Oggetto: [I.D. VIP 1333] D.G.R. 627/2013 Parere regionale nell'ambito del procedimento di valutazione di impatto ambientale di competenza statale, ai sensi dell'art. 25 del D.Lgs.152/2006 e art.63 della L.R.10/2010, relativo a "Autostrada A1 Milano – Napoli. Ampliamento alla terza corsia del tratto Incisa - Valdarno" – Proponente: AUTOSTRADE PER L'ITALIA S.p.A. - **Trasmissione del parere tecnico in merito alla proposta interpretativa di alcune prescrizioni della VIA in oggetto.**

Parere n.123

Autostrada A1 Milano - Napoli

Ampliamento alla terza corsia del tratto Incisa - Valdarno

PROFILO sud
 SEZIONE 236
 PROGRESSIVA 327035.82

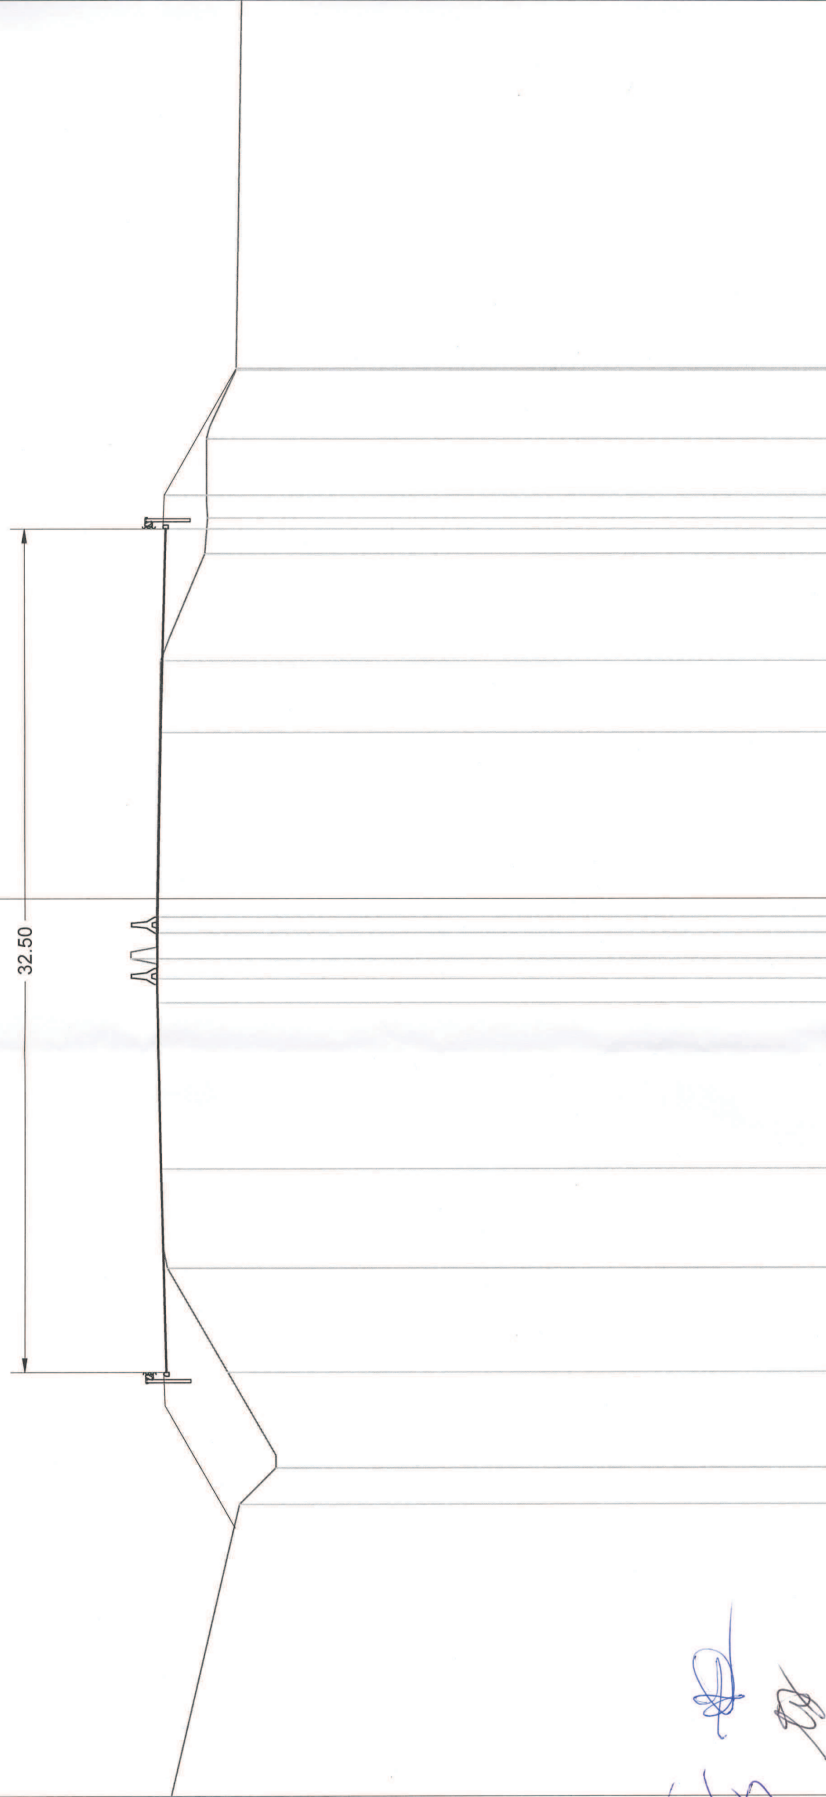
Autostrade per l'Italia comunica la sussistenza di un refuso nelle sezioni autostradali n.235 e n.236 di cui alla tavola STD 2013, che risultano di larghezza maggiore rispetto a quella rappresentata nella planimetria STD 1001.

Il suddetto refuso è dovuto alla precedente previsione di una piazzola di sosta successivamente spostata, come correttamente rappresentato nella planimetria STD 1001.

Autostrade per l'Italia pertanto consegna n. 3 elaborati progettuali (tavola delle sezioni nn. 235-236-237) corretti, allegati al presente verbale sotto la lettera A, da cui emerge che nel tratto interessato dall'opera di presa, dal km 327+015 al km 327+080, il progetto prevede un ampliamento della terza corsia simmetrico e di larghezza totale pari a 32,50 m più i margini esterni, quindi coerente con il progetto esecutivo della Cassa di espansione Pizziconi Lotto 2 oggetto di Conferenza di servizi del 1/07/2016, la cui approvazione avverrà con Ordinanza del Commissario di Governo appena esperita la fase di verifica e validazione del progetto.
